**RESUMEN EJECUTIVO**

**Modificaciones de las determinaciones de la ordenación pormenorizada del PGOU nº 13 (PP15/16)**

**Modificación de Categoría del SUNC-R-G.5 a SUC, ED-G.18 "Emilio Salgari"**

**Abril 2016**

**P.2.1**

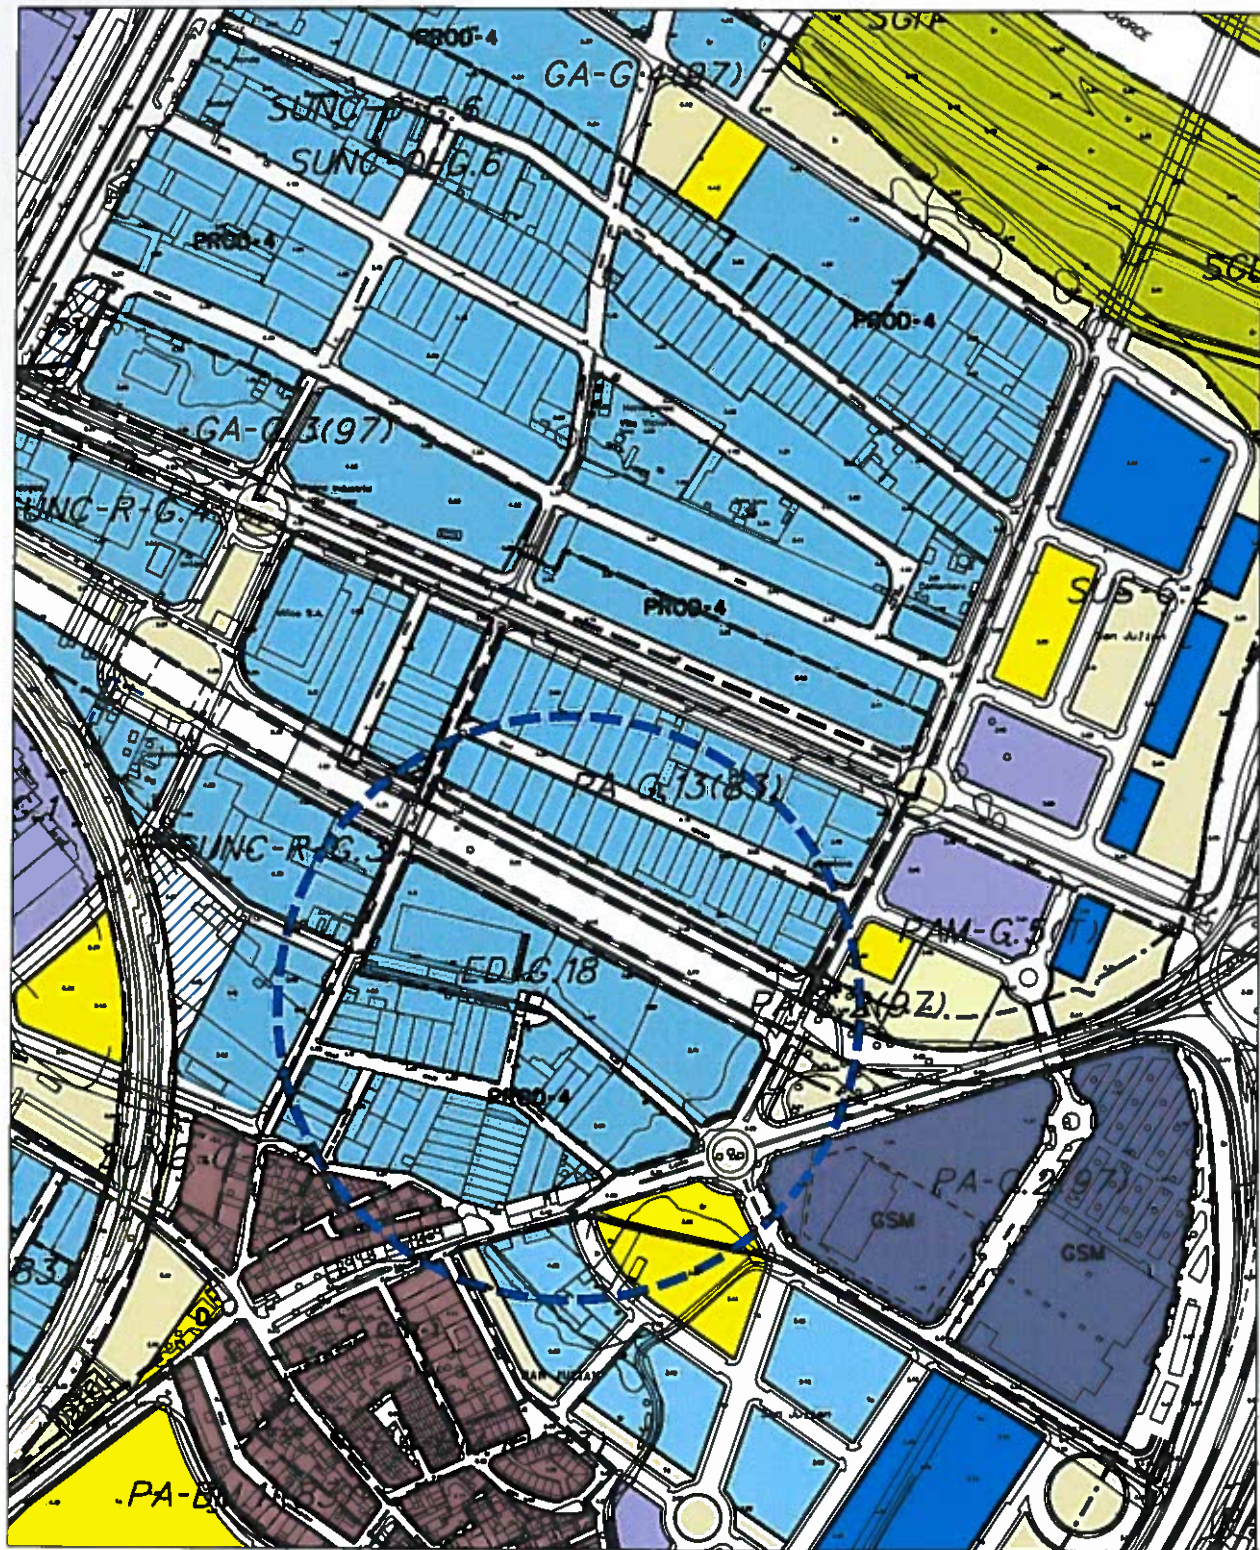
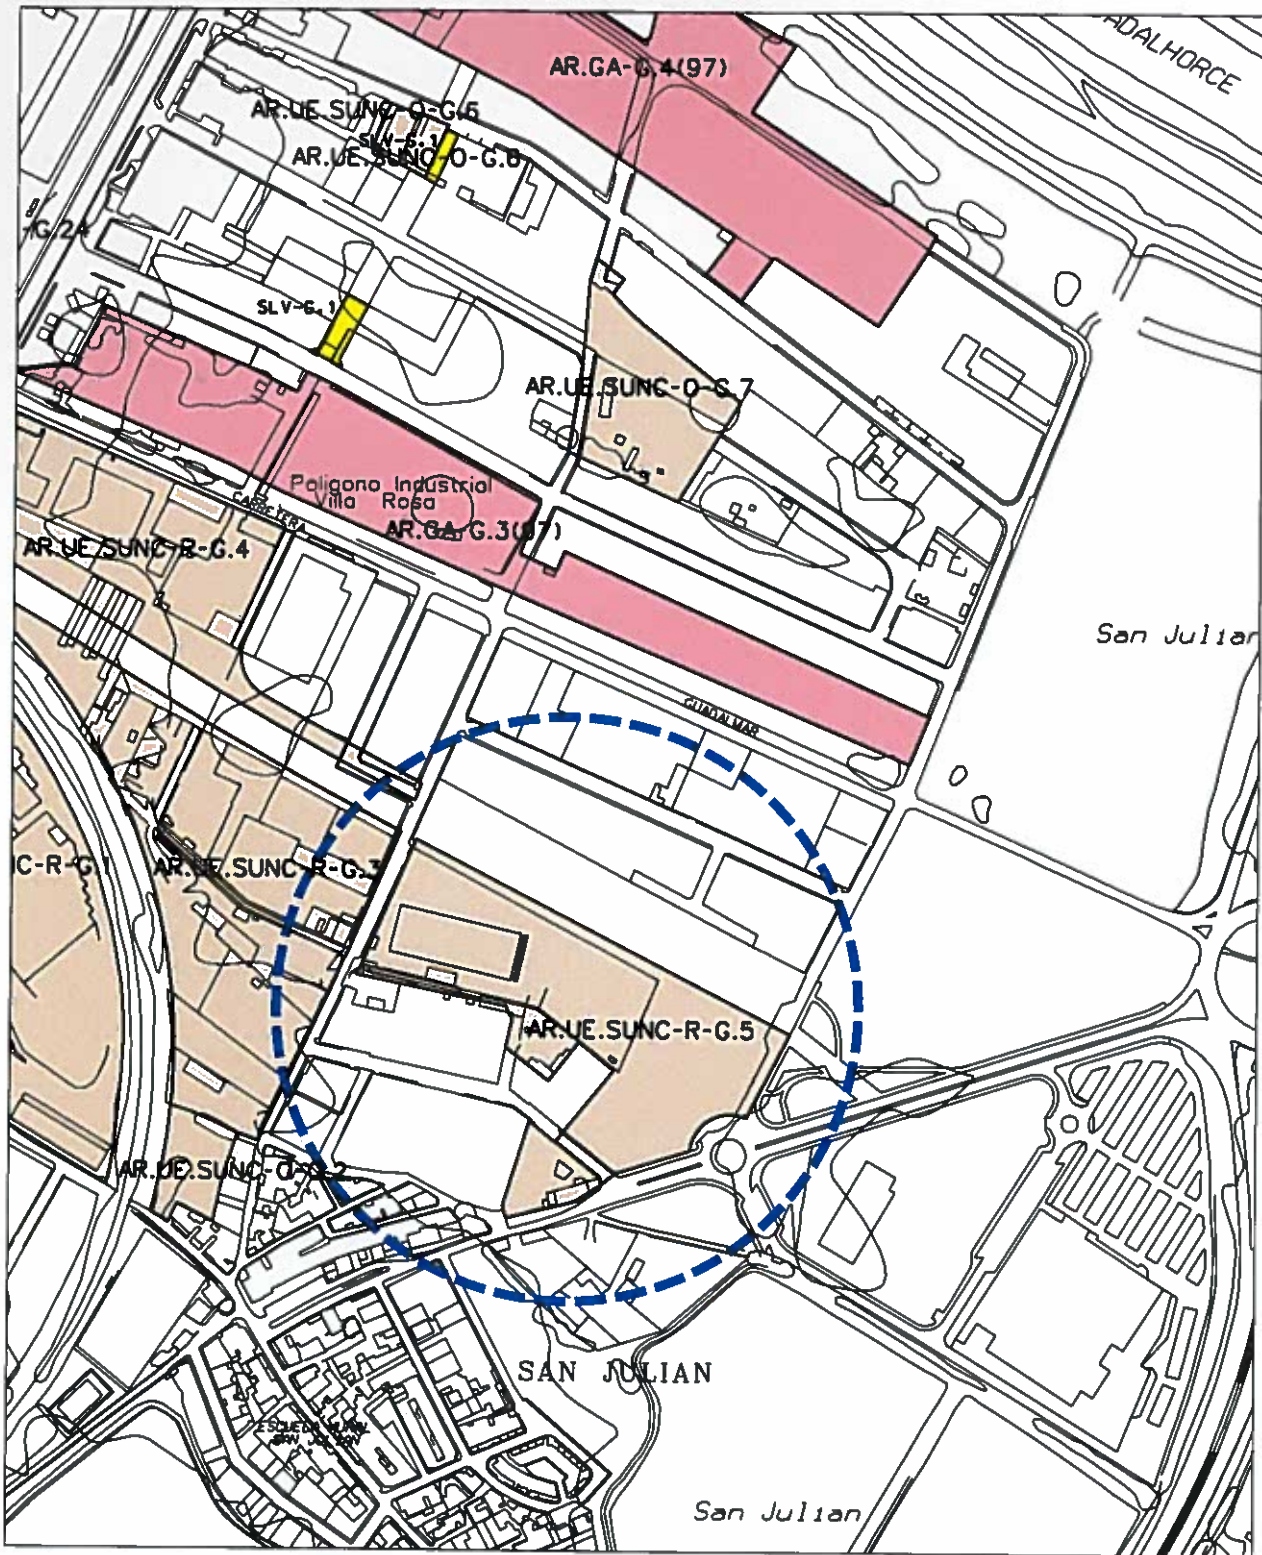
El SUNC-R-G.5, clasificado como suelo urbano no consolidado en el PGOU, pasa a ser suelo urbano consolidado en su totalidad.

La totalidad de los terrenos incluidos en el estudio de detalle que fueron calificados como IND-3 en el PGOU de 1997 (que son todos excepto un tramo de viario), se califican con la ordenanza equivalente PROD-4, con su edificabilidad de 1,5m<sup>2</sup>/m<sup>2</sup>.

Como viales locales necesarios para la conectividad de la zona, se han considerado los que, propiedad de la misma sociedad recurrente, discurren a ambos lados del viario de acceso al aeropuerto. Y así se califican, como Sistema Local Viario, para su obtención por expropiación.

**P.2.3**

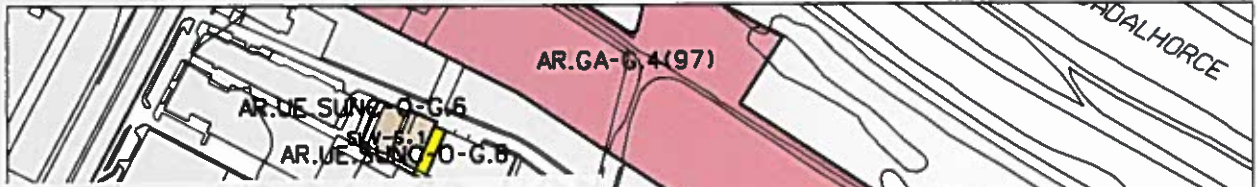
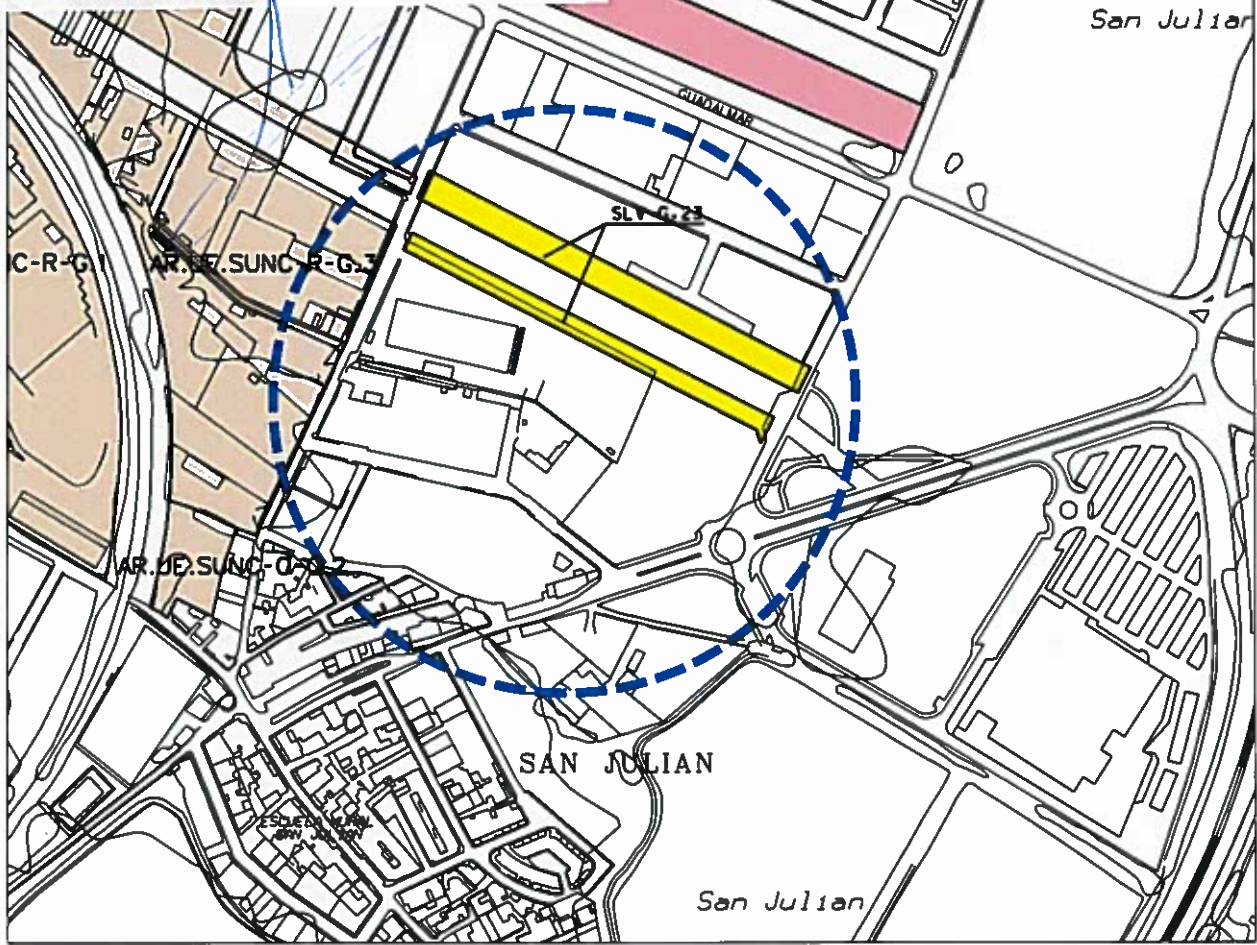
Los terrenos objeto de la sentencia 337/16, propiedad de la sociedad recurrente se incluyen en un ámbito de suelo urbano consolidado para ser desarrollado mediante un Estudio de Detalle.
